암사정수센터 시설현대화 및 고도정수처리시설공사
구조물 옥상 파리펫 방수 보완 및 옥상부 방수 수량 정산 실정보고

2014. 08.

암사정수센터 시설현대화 및 고도정수처리시설공사

구조물 옥상 파라펫 방수 보완 및 옥상부 방수수량 정산 실정보고

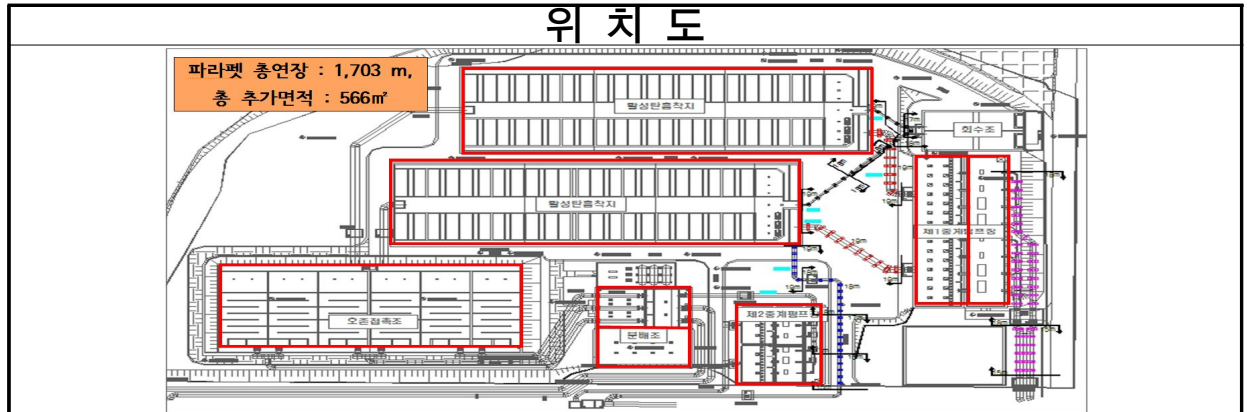
- 구조물 옥상 파라펫 방수보완
 - 보완사유
 - 구조물 옥상 경질비닐시트 방수 공법 시공시 파라펫 벽체 내부의 일부(0.1m) 및 상부는 미 반영
 - 콘크리트 노출로 내수성 저하의 우려가 있어 보완 시공이 필요 함.
 - 보완 시공량
 - 파라펫 총연장 토목 $1,427\text{m} \times 0.3\text{m} = 428\text{m}^2$
건축 $276\text{m} \times 0.5\text{m} = 138\text{m}^2$
- 기 시공부분 수량정산
 - 기 반영된 계획량중 설계시 미 반영된 개구부등의 추가 공제 및 구조물별 파라펫 높이 상이에 따른 실 시공량을 반영하여 수량 정산(감 174m^2)

구분	내용	비고
보완사유	<p>구조물옥상 방수시공시(경질시트방수공법) 파라펫 벽체내부의 일부(0.1m) 및 상부(0.2m)는 미 반영함에 따라 콘크리트면 노출로 미관저해의 요인이 있으며 부분적으로 균열이 발생하여 우수침투로 인한 내구성 저하의 우려가 있어 보완시공 필요</p>	
	<div style="display: flex; justify-content: space-around;"> <div style="text-align: center;"> <p>현재 시공단면</p> </div> <div style="text-align: center;"> <p>미 반영부분 사진</p> </div> </div>

- 구조물 외부벽체의 도장공사와 상부의 경질시트 방수재 사이의 파라펫 상부는 마감재가 미 반영되어 미관이 불량하고 균열사이로 침투의 우려가 있으므로 미관 및 구조물의 내구성 개선을 위해 검토공법중 무기질탄성 도막방수 공법으로 추가 반영함이 적정할 것으로 사료 되며
- 실 시공량에 대해서는 현장 검측 수량에 의거하여 정산하여 계약 금액조정 심의 후 설계변경시 반영코져 합니다.
